Oppdragsgiver: Nord-Fron kommune  
Oppdragsnr.: 5172950 Dokumentnr.: N-14

## ► Flomsikring av Givra, presisering av krav til steinkvalitet for plastring

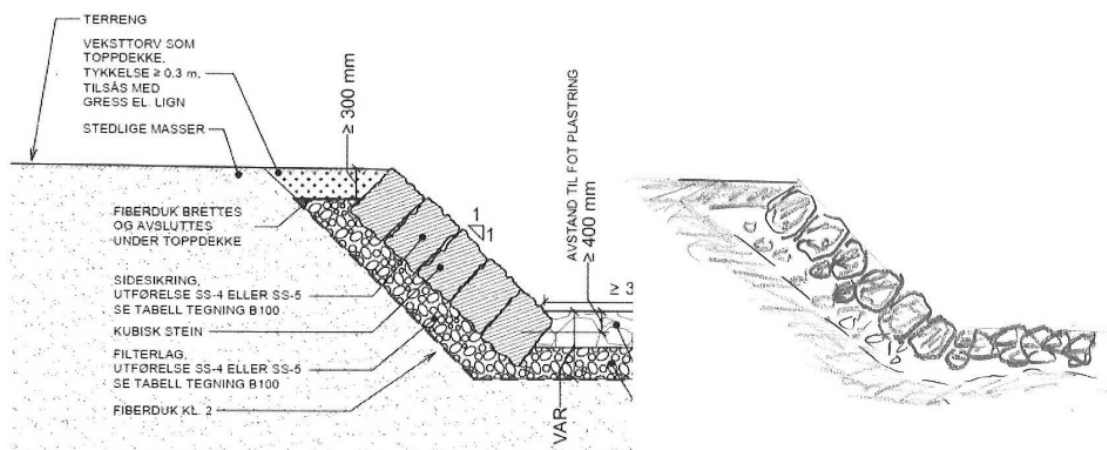
Det er viktig å være klar over at opptegnet snitt av erosjonssikring, f.eks. som på figuren under, viser prinsippet. Det at snittene viser rektangulære, ensartede blokker er fordi det er tegneteknisk vanskelig å gi steinen naturlig form i AutoCAD.

Skissen under viser dette. Det håndtegnede snittet til høyere er nærmere ønsket og akseptabel utførelse enn snittet til venstre.

#### 3. STEINKVALITET PLASTRING OG TØRRMUR

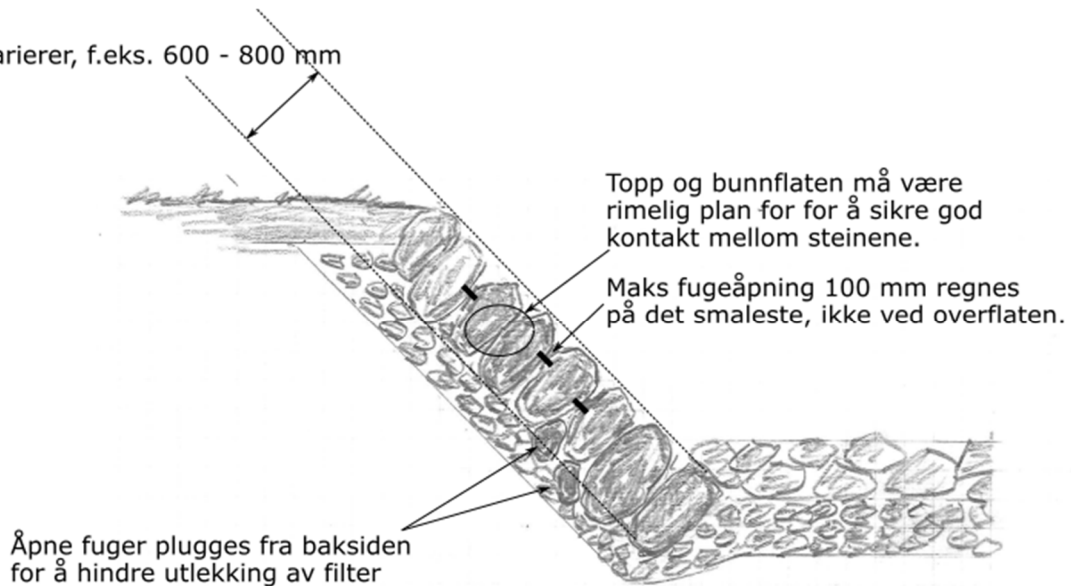
- Det skal benyttes stein av høy kvalitet. Lav skifrihet.

- Kubisk form, hvor forholdet mellom bredde og tykkelse skal være mindre enn 3.

- Visflaten og steinens overflate skal være jevn for å oppnå god kontakt.  
**Krav til jevn overflate gjelder primært topp og bunnflaten (anleggsflatene), se over. Jevn visflate har mindre betydning for plastring. For tørrmuring (bratt 3:1 skråning) må også visflaten være jevn.**
- Knust berg (bruddstein) med god styrke og bestandig mot nedbrytning.
- Los Angeles-verdi < 40  
**Dette tilsvarer kravet til stein i underbygning for lite trafikkert vei. Ikke spesielt strengt.**
- Materialet skal ikke inneholde miljøfarlige stoffer.
- Hver stein i tørrmur skal være horisontal og bestå av steiner med så lik høyde som mulig.

**Se forklaring på kubisk over.**

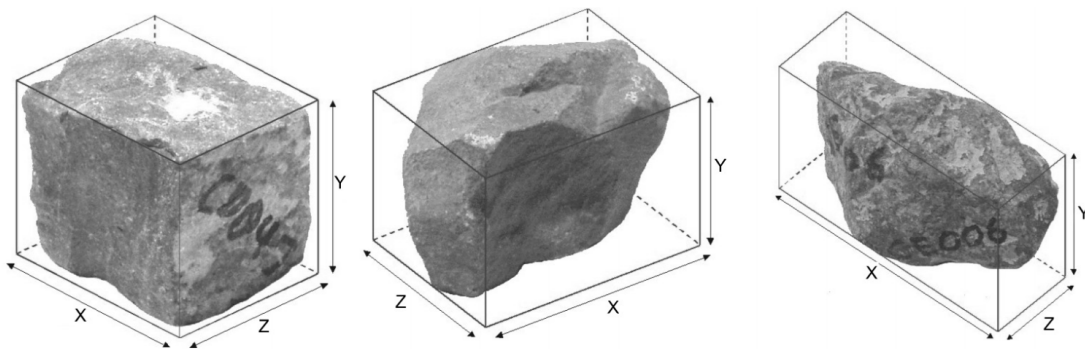
Figuren under er hentet fra *Rock Manual*. Steinen til venstre er kubisk og godt egnet til plastring.

Steinen i midten har ikke så bra form, men vil bli akseptert hvis den er lagt slik at det blir god kontakt mot steinene rundt, og fugene tettet så vi ikke risikerer utvasking av filterlaget.

Steinen til høyre er dårlig egnet og vil ikke bli akseptert i en plastret sideskråning eller en tørrmur, men den er akseptabel i en vanlig bunnsikring (ikke bunnplastring).
